כיכר אורנים

הערות בהמשך לשיתוף ציבור 2.7.26

איתמר שחר, מתכנן (קטמון)

יאיר בן גד, אדריכל (גוננים)

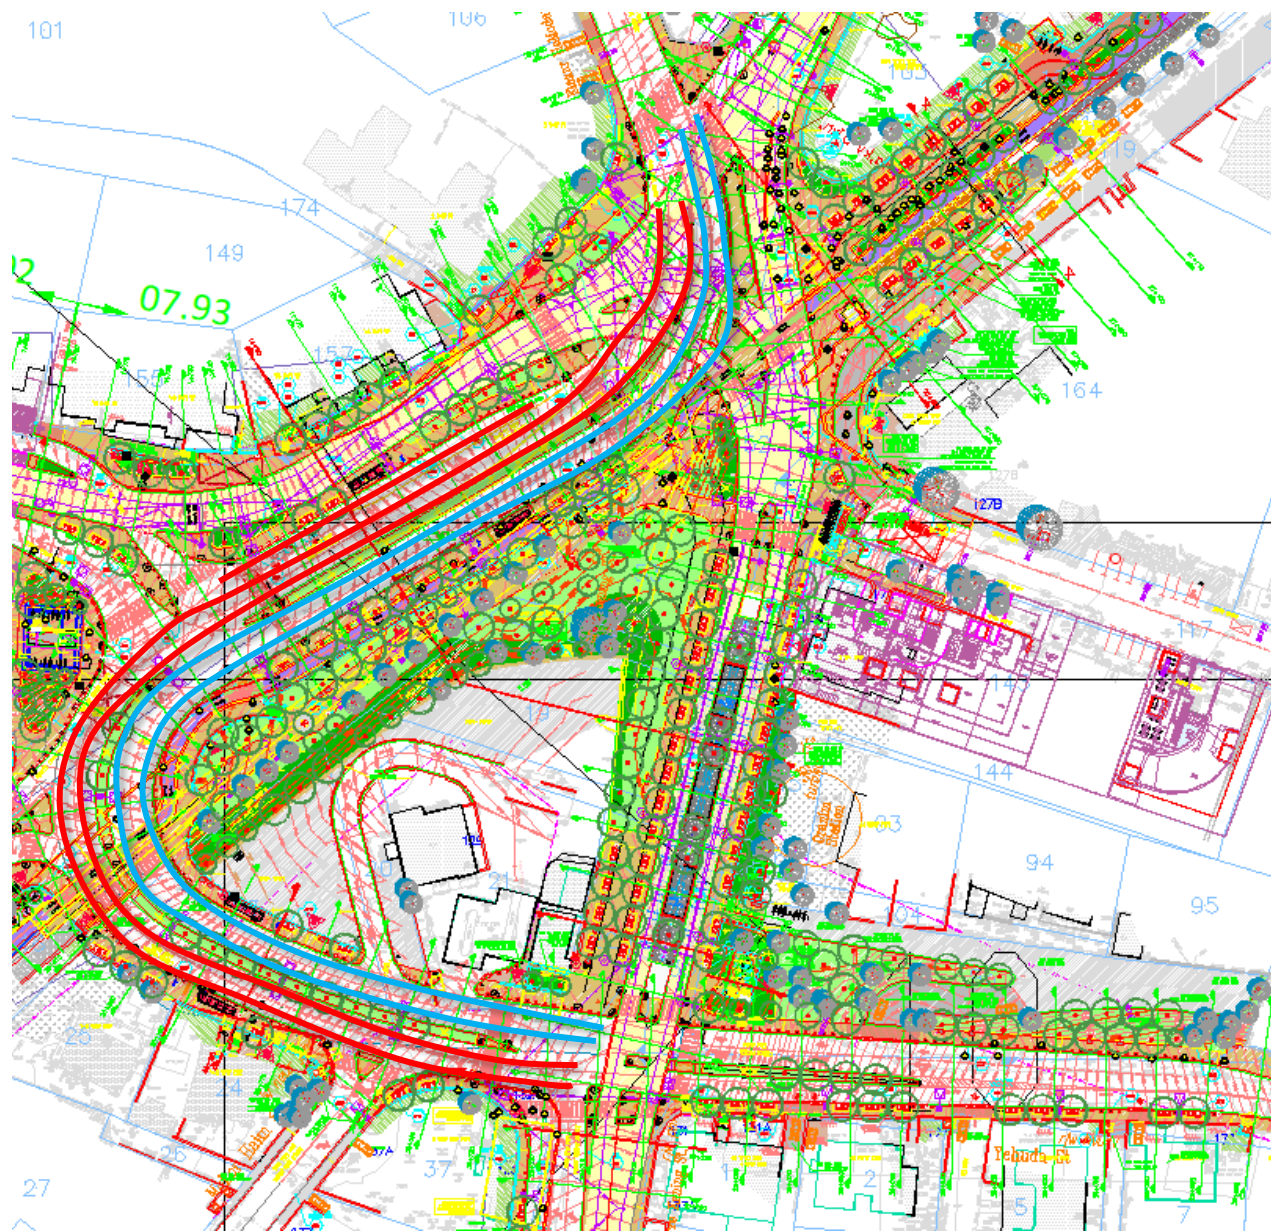
(1) צמצום מיסעות בכביש הדו סטרי:

- צמצום מס' הנתיבים **בשני הכיוונים** לנתיב 1 לכיוון, וביטול המפרדה

- לחלופין: צמצום מס' הנתיבים **בכיוון דרום בלבד** לנתיב 1 לכיוון, וביטול המפרדה

- לכל הפחות: צמצום מיסעה **בבן זכאי מצפון לכיכר**, מ-3 נתיבים ל-2, הרחבת הכיכר על חשבון הנתיב הדרומי מבין ה-5

(2) צמצום מיסעה (נתיב מחסנית) ברח' יהודה: לנוסעים מערבה, מ-2 נתיבים לנתיב 1 – אין צורך במחסנית ארוכה כ"כ. בהתאם ניתן להרחיב את המדרכה הדרומית, שבמצב הנוכחי מקבלת רצועת הליכה צרה

צמצום מס' הנתיבים בשני הכיוונים (חלופה 1)

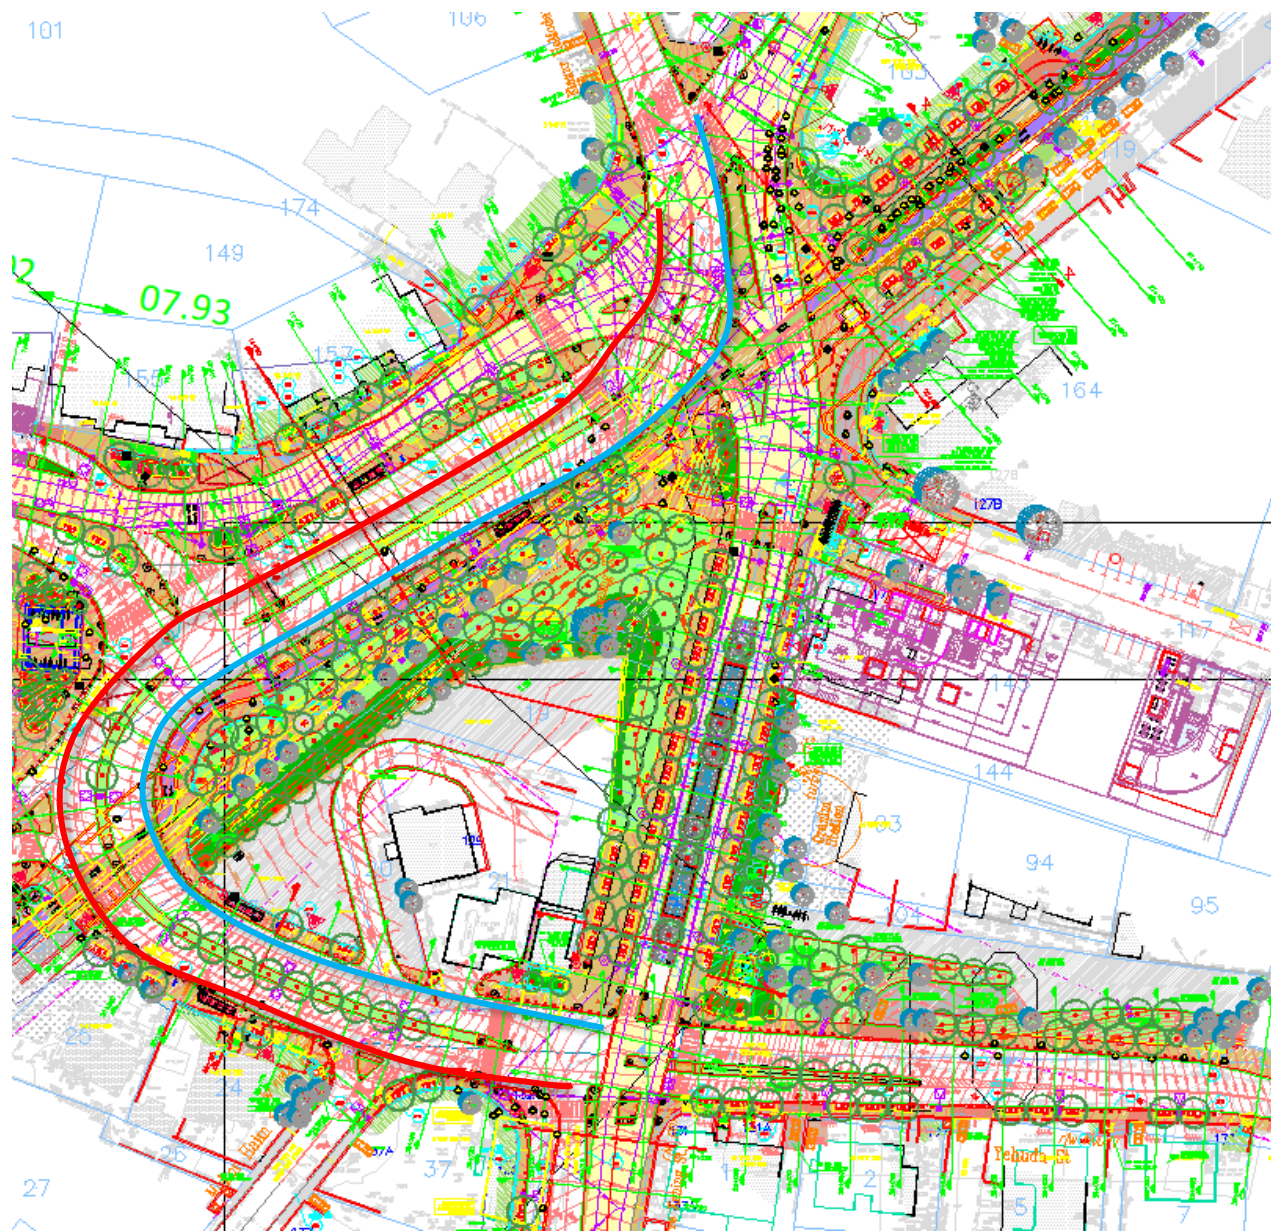
1) צמצום מס' הנתיבים

תכנון נוכחי

תכנון מוצע

(2) צמצום מיסעה ברח' יהודה

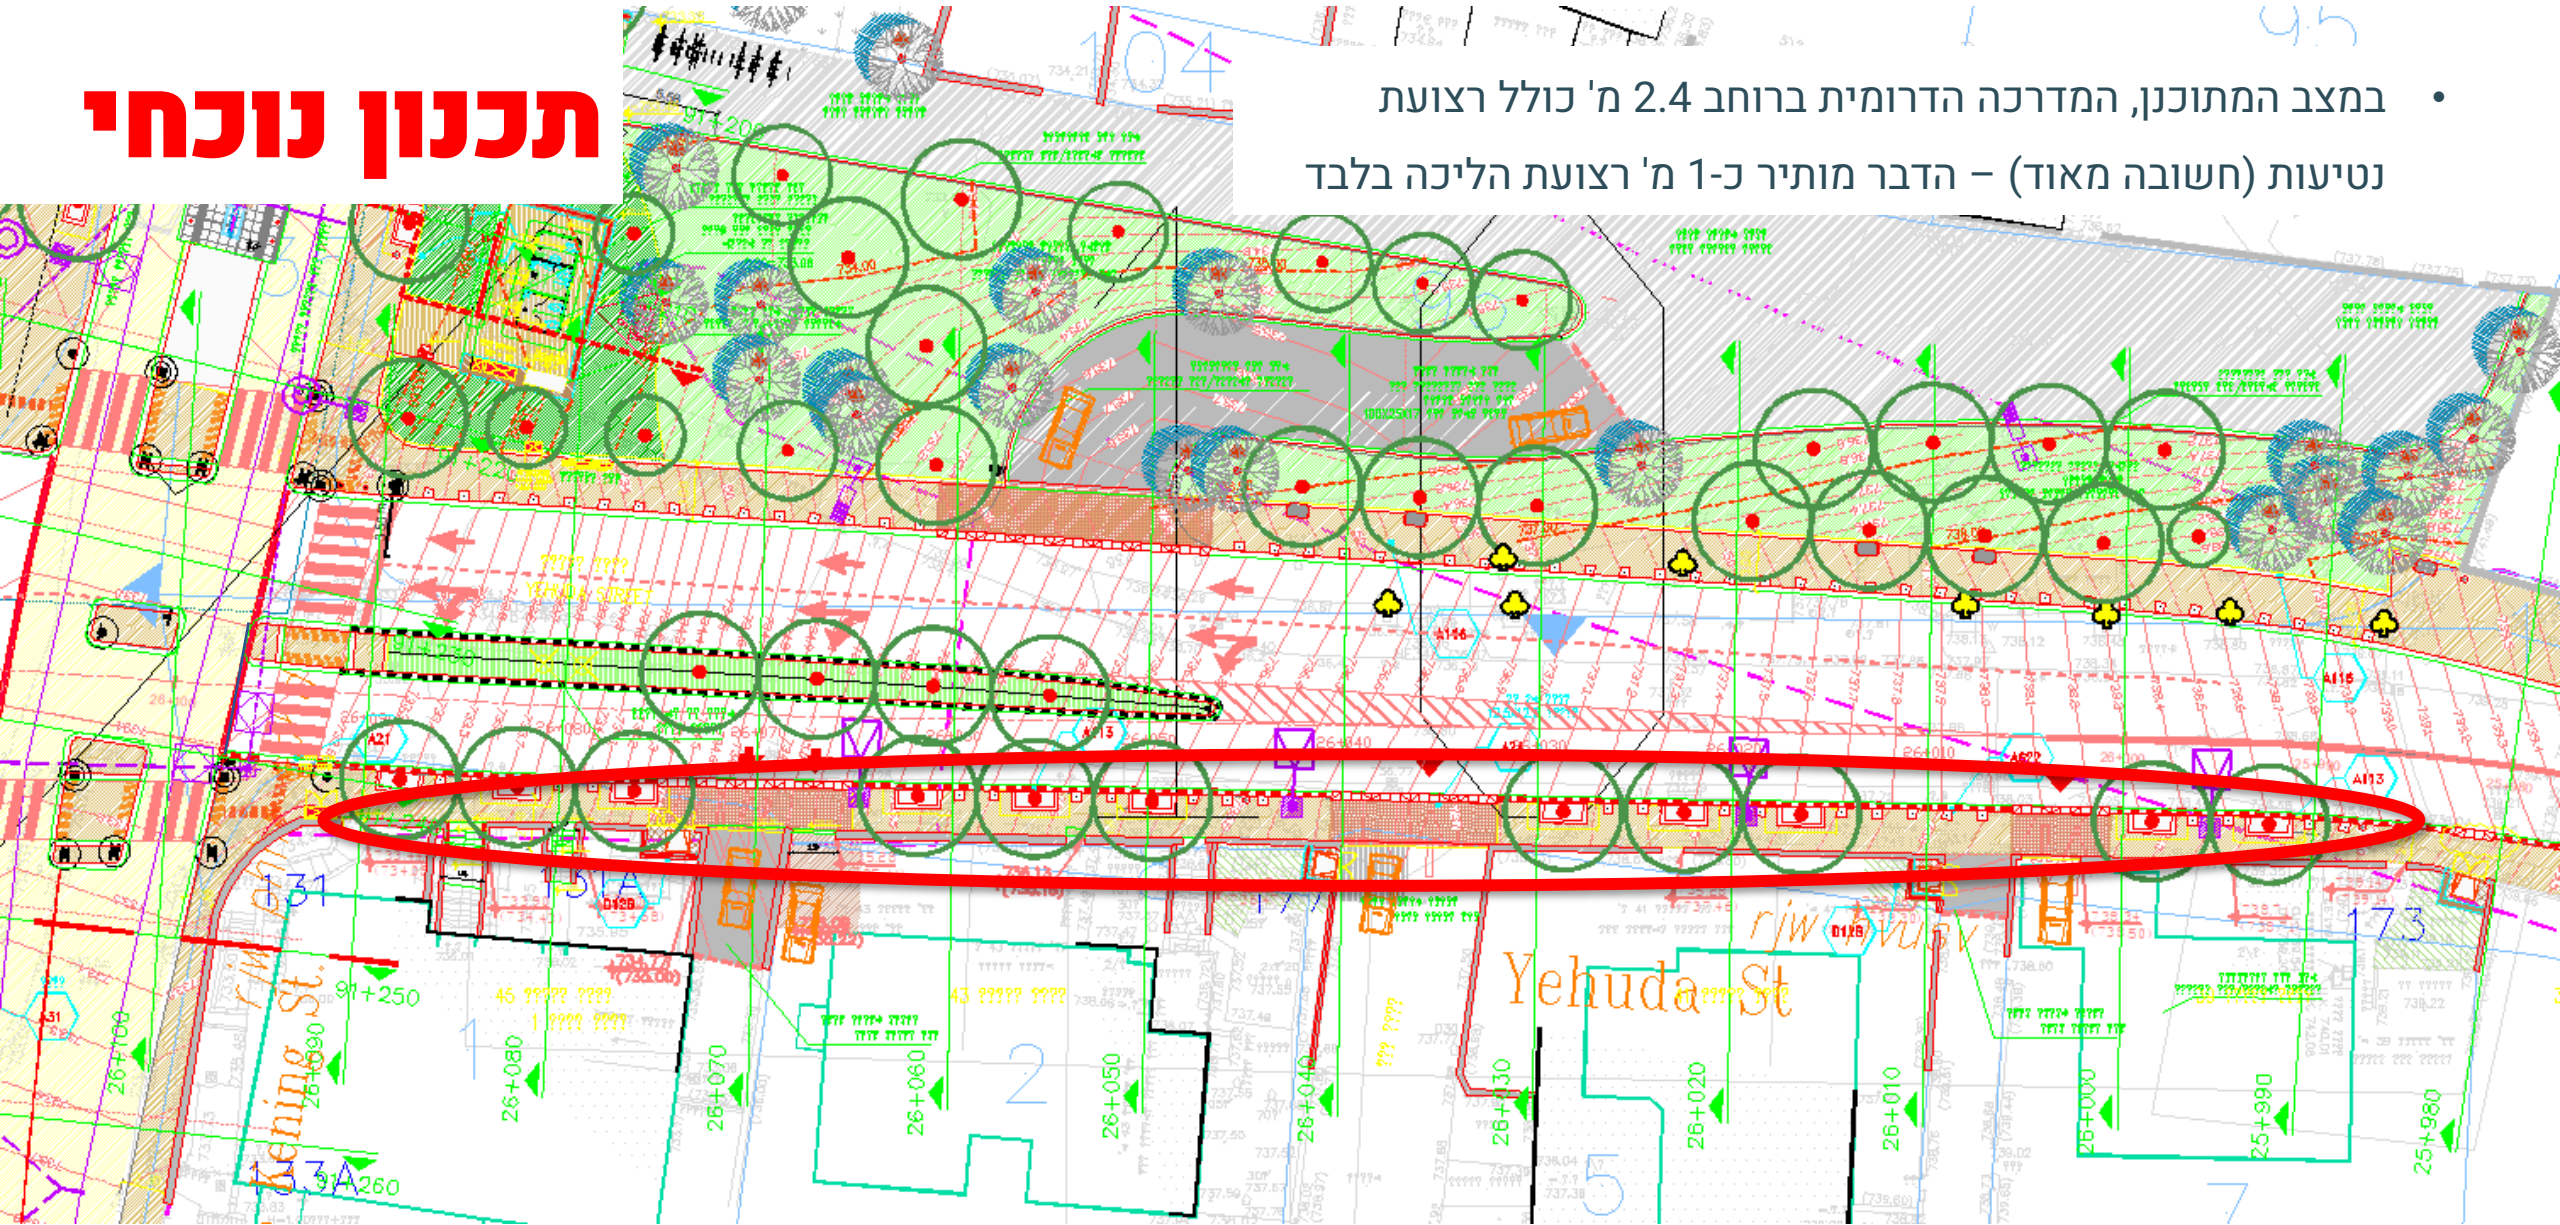
- במצב המתוכנן, המדרכה הדרומית ברוחב 2.4 מ' כולל רצועת נטיעות (חשובה מאוד) – הדבר מותיר כ-1 מ' רצועת הליכה בלבד

(3) מתקני עגינה לאופניים – שיפור מיקום

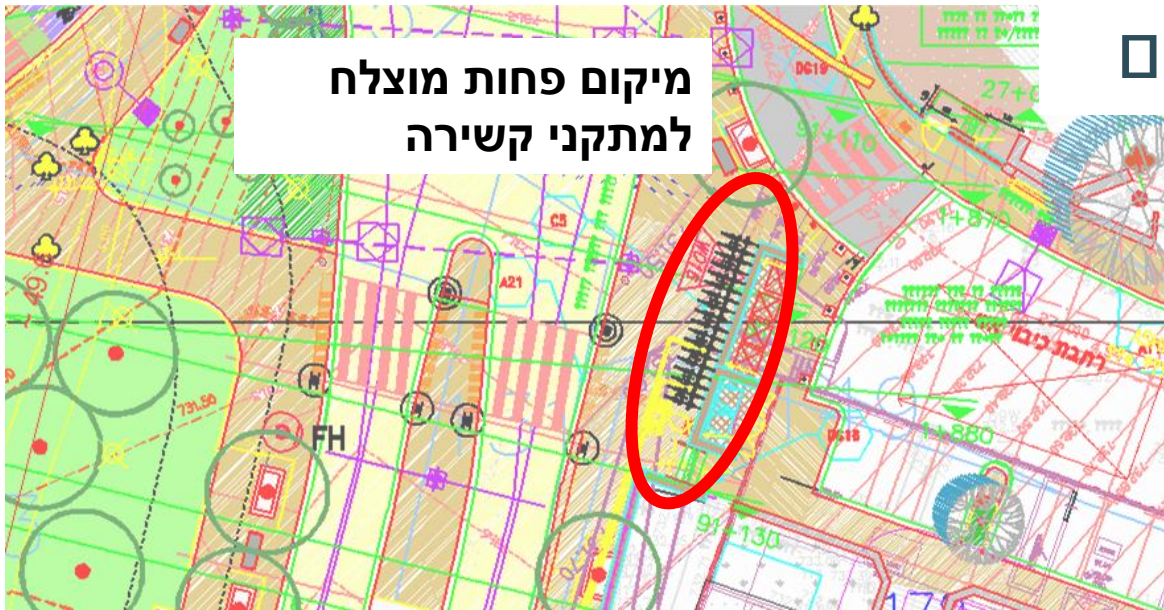
- סומנו כ-20 מתקני עגינה לאופניים בסמוך לתחנת הרק"ל, במבואה של רחוב אשר.

- המיקום מהווה צוואר בקבוק של מדרכה צרה, 2 מעברי חציה ומיקום ללא עצים. לא נכון לבזבז את המרחב המצומצם על מתקני קשירה, במיקום לא אטרקטיבי ביחס לתחנת הרק"ל ושימושי הקרקע.

- מוצע לתכנן את מתקני העגינה בחלק המרכזי של הכיכר, בסמוך לתחנת הרק"ל, במיקום שאיננו בזרם התנועה העיקרי של הולכי רגל ושאינו מהווה צוואר בקבוק.

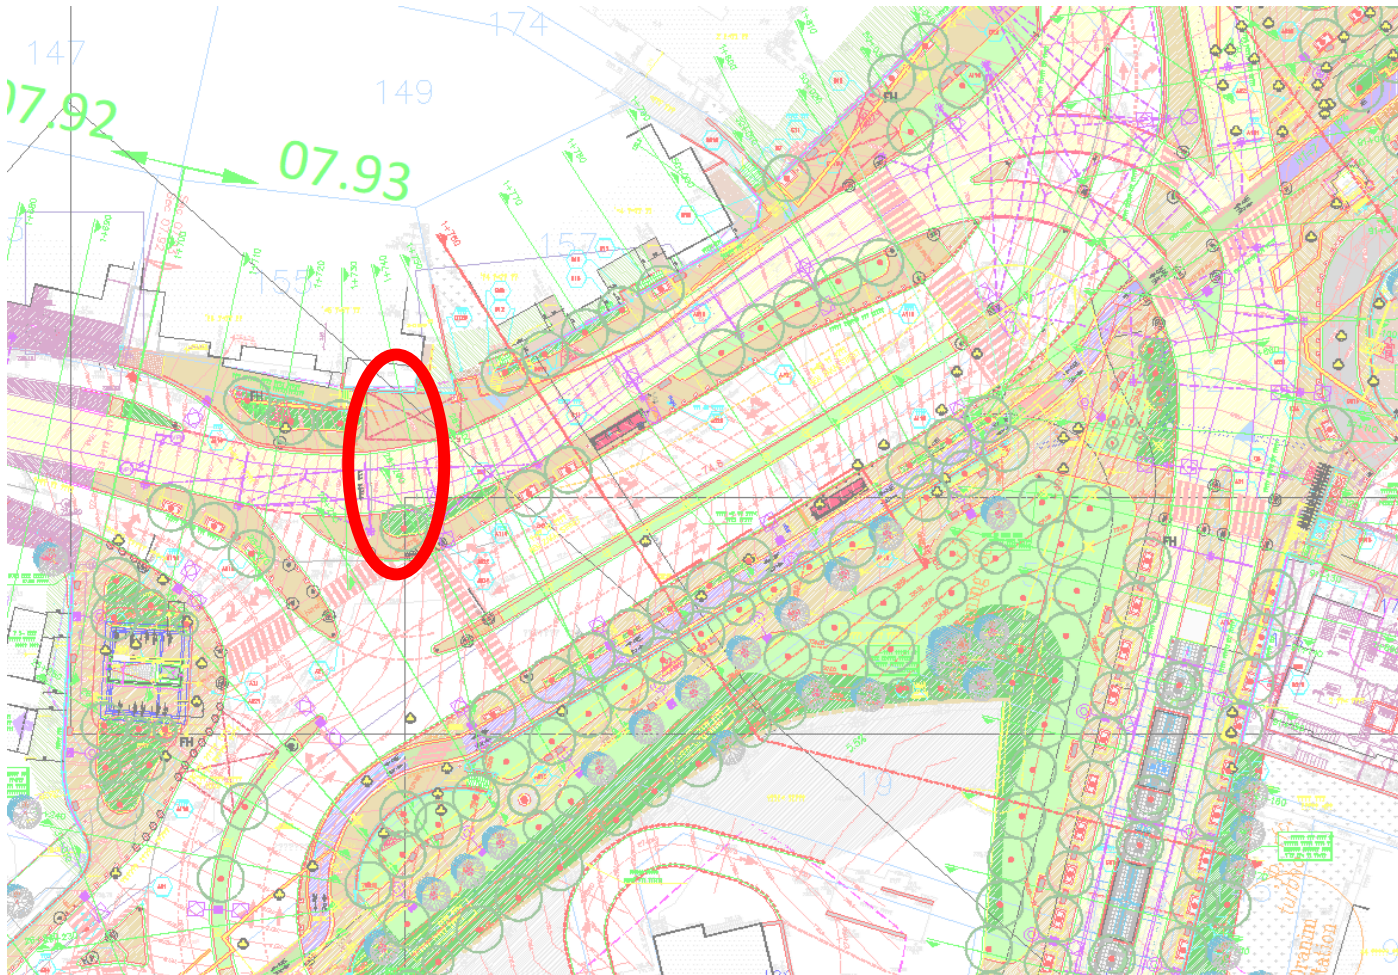
4) הוספת מעבר חציה בדופן הצפונית של בן זכאי

5) תוספת מדרכה ועצים בפייר קניג

6) הוספת תכנון לשביל אופניים שיקשר בין תלפיות (פייר קניג)
לפארק המסילה וקטמון (אלעזר המודעי)

7) התנגדות גורפת לגשר פארק המסילה (טרם הוצג, אך מוצג ברקע)

8) כללי: תכנון הליכתי של מעברי החציה (מעברי חציה מוגבהים, רוחב
5 מ' לפחות, יצירת הצללה בקרבתם) + יצירת מדרכות המשכיות
בצמתים

4) תוספת מעבר חציה בבן זכאי דופן צפונית

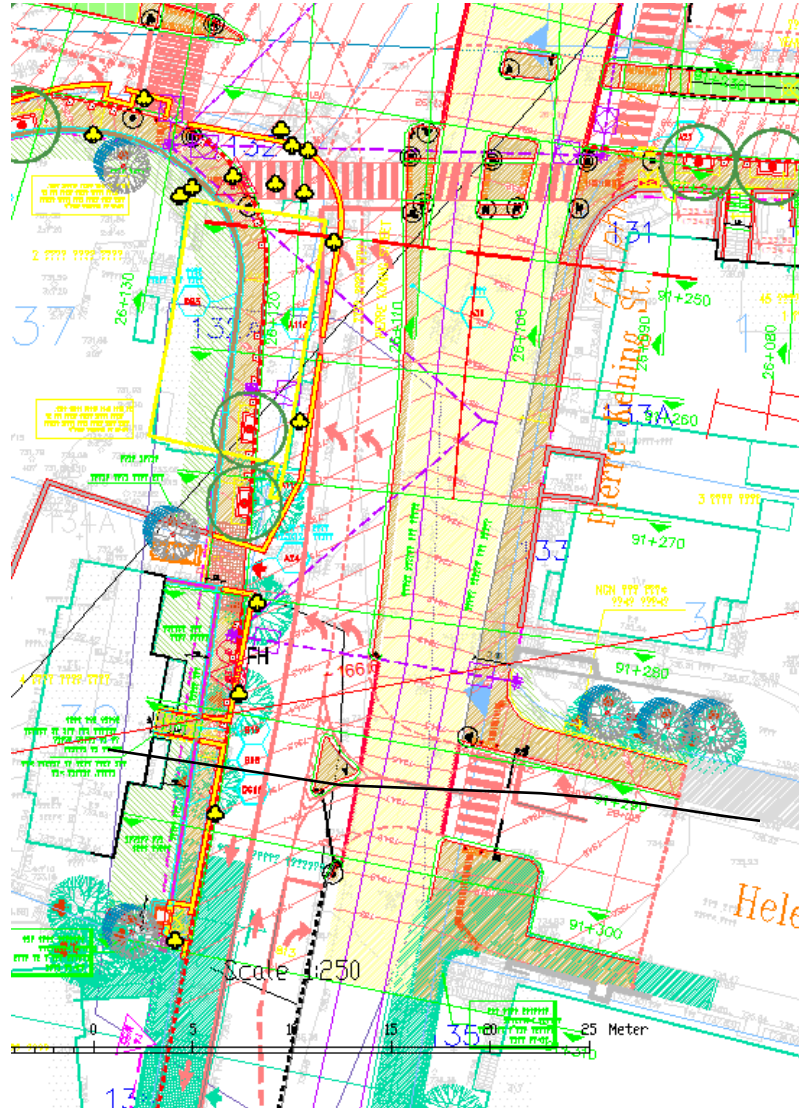
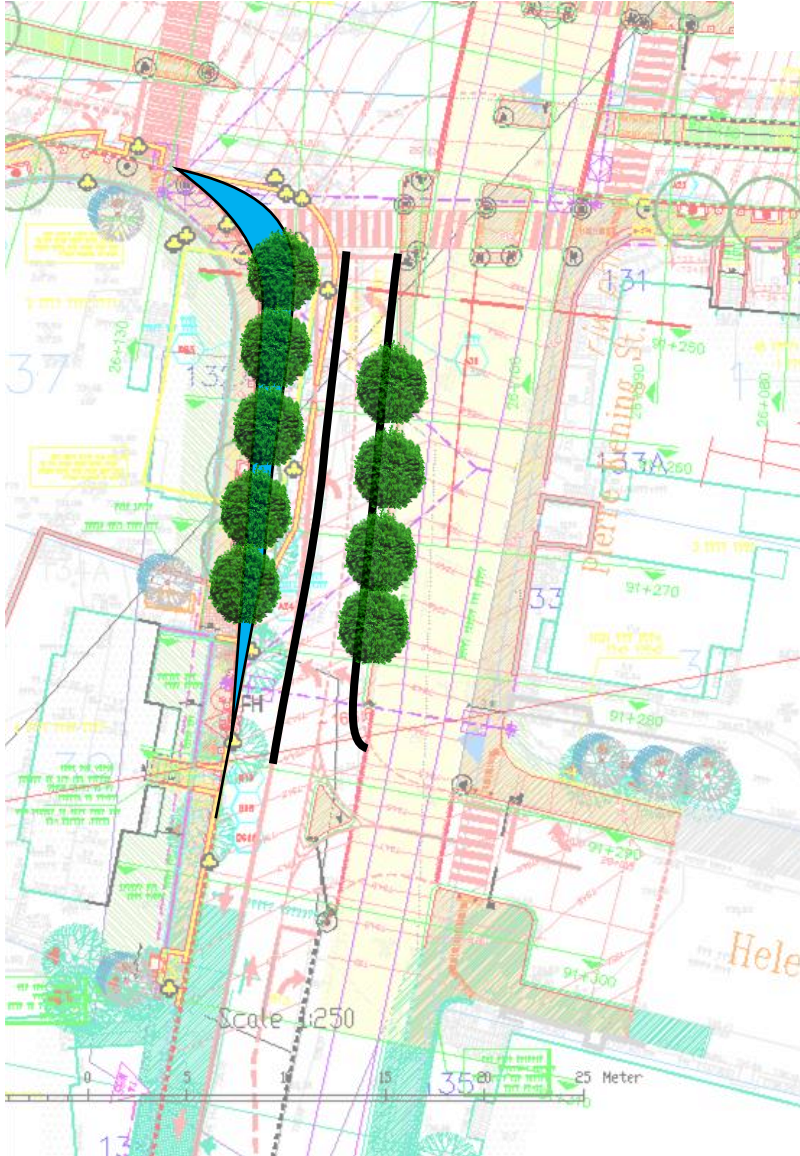
- לא מתוכנן מעבר חציה המשכי לחציה של פסי הרק"ל בין פינת הרחוב לדופן הבנויה.
- בפועל תהיה חציה לא חוקית ללא אבן מונמכת
- מוצע לתכנן מעבר חציה בהתאם
